INFORME MENSUAL DE INTERVENTORÍA No.30

**PERIODO
01 AL 31 DE AGOSTO DEL 2024**

**INTERVENTORIA TÉCNICA, ADMINISTRATIVA, FINANCIERA, AMBIENTAL,
JURÍDICA Y SUPERVISIÓN TÉCNICA INDEPENDIENTE PARA LA CONSTRUCCIÓN
DEL CENTRO ADMINISTRATIVO MUNICIPAL DE ENVIGADO (CAM), EN
CUMPLIMIENTO AL CONVENIO INTERADMINISTRATIVO
ENV-09- 09-0926-21, ACTA DE EJECUCIÓN N°9**

**CONTRATO DE INTERVENTORÍA No. DESur-IP-36-2022
CONSORCIO CAM 2022**

Imagen 2. Plano de convenciones Eléctricas.

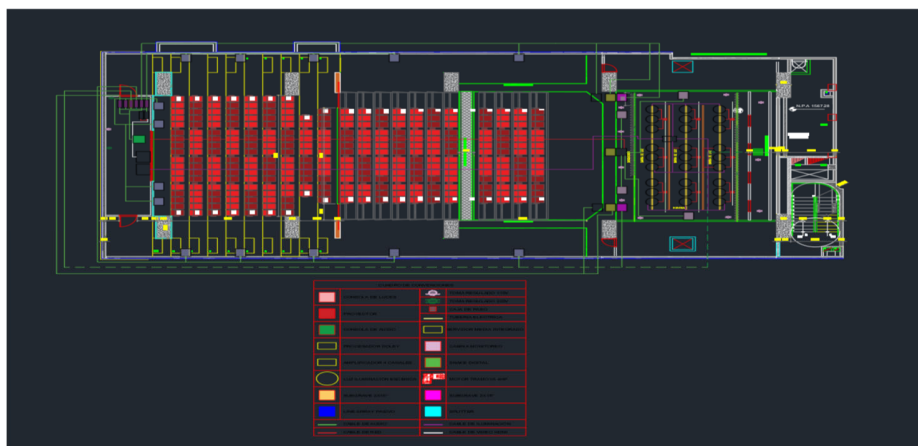
Es esencial garantizar puntos de conexión eléctrica de 110V en al menos tres puntos en el piso de la boca del escenario, para conectar instrumentos y sistemas de monitoreo. También se deben disponer puntos de conexión en la trasescena y en los costados.

La imagen 2 actualiza tanto la ubicación del Snake digital en la trasescena del auditorio CAM y agrega las conexiones de 110V en la boca del escenario, los laterales y la trasescena.
